45F-07-007

不具合連絡書

郡山ヒロセ電機株式会社

DM3AN- ケンシュツタンT(A-B)

略図(必要な場合のみ)

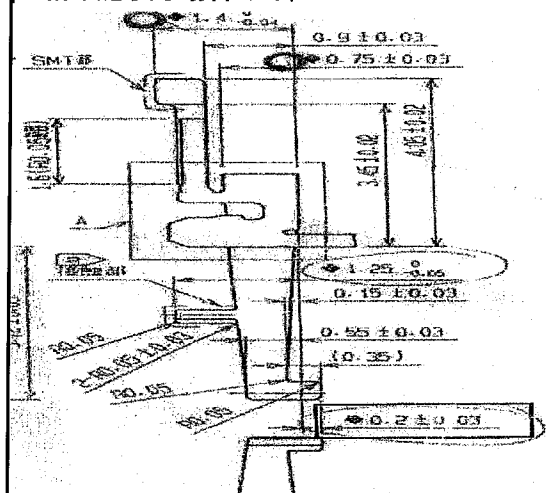
寸法不具合

0.2±0.03に対し、実測値0.235～0.237
